Thiene 24/03/2021 Prev. 13/21 REV05

Oggetto: IMPIANTO DI DEPURAZIONE REFLUI GENERATI DAL LAVAGGIO

MATERIALI PLASTICI PROVENIENTI DALLA RACCOLTA DIFFERENZIATA

PREVENTIVO DI SPESA

Schema di processo in linea

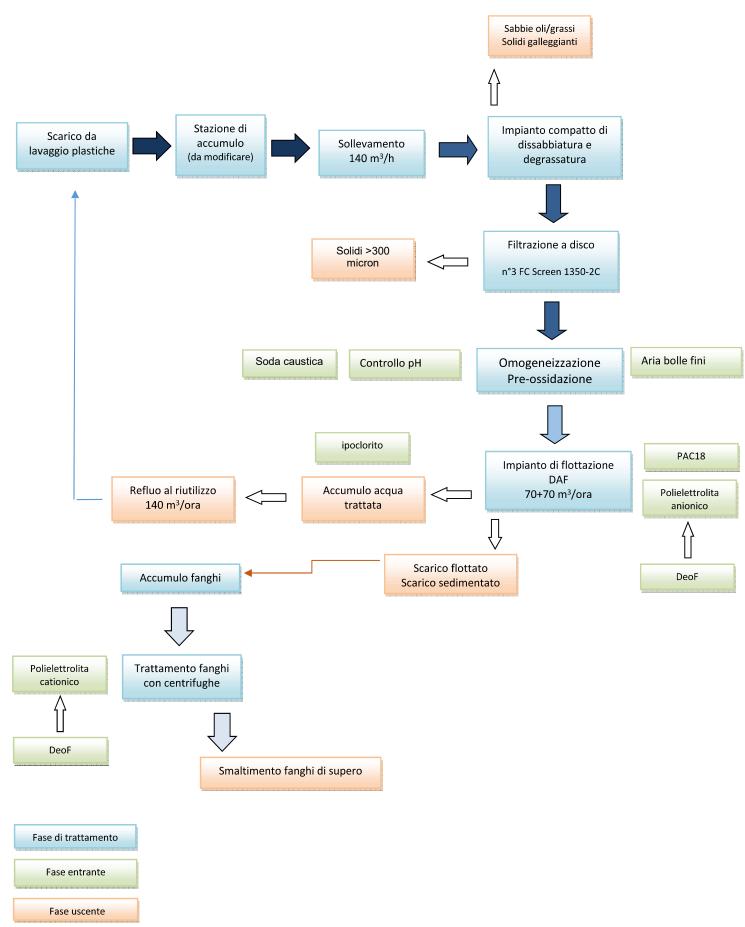
Posizione	Descrizione	Oggetto di revisione
4.1.0	Impianto di sollevamento	Adeguamento portata idraulica pompe di primo sollevamento
		80 m³/h-cadauna;
4.1.1	Impianto di pre-trattamento	Aumento portata idraulica di esercizio a 140 m³/ora (macchina
		dimensionata per 150 m³/ora);
		Fornitura coclea trasporto da desolatore alla tramoggia;

4.1.2	Filtrazione fine	Fornitura e montaggio della terza macchina FC 1350-2C;
		Fornitura e montaggio coclea di raccolta filtrato;
		Fornitura e montaggio compattatore elevatore al piano di scarico;

4.1.3	Comparto di ossidazione-	Predisposizione serbatoio di stoccaggio Soda Caustica 30% con camicia,
	omogeneizzazione	tubo pescante doppio PVC
		Volume 15.000 lt;

4.1.4	Impianto di flottazione ad aria	Adeguamento macchine proposte per il trattamento di una portata
	dissolta	idraulica di 140 m³/h;
		Predisposizione serbatoio di stoccaggio PAC 18% con camicia, tubo
		pescante doppio PVC
		Volume 15.000 lt;
		Pompe di rilancio agli utilizzi: previsto aumento della portata oraria da
		110 a 140 m³/ora-cadauna;
		Prevista la fornitura di una terza pompa di riserva;

4.1.7	Accessori di completamento	Fornitura e montaggio coclea di raccolta fango centrifugato;
	impianto	Fornitura e montaggio coclea elevatrice al piano di scarico;
		Serranda di chiusura a pistone per deviazione fango disidratato.
